2020年12月4日

株式会社レイマック
LED照明機器グループ
営業部
TEL : 077-585-6771
FAX : 077-585-6773

LED照明機器 生産終了についてのご案内

【外形寸法・光学特性】

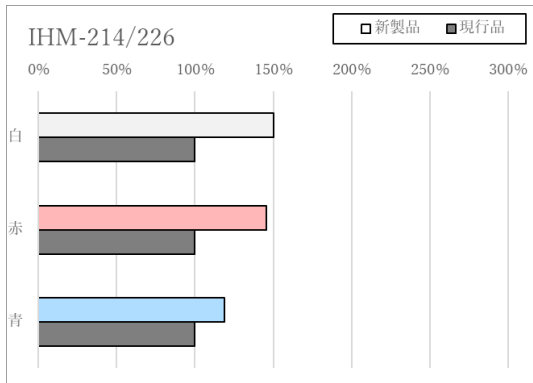
新/旧仕様で変更はございません。
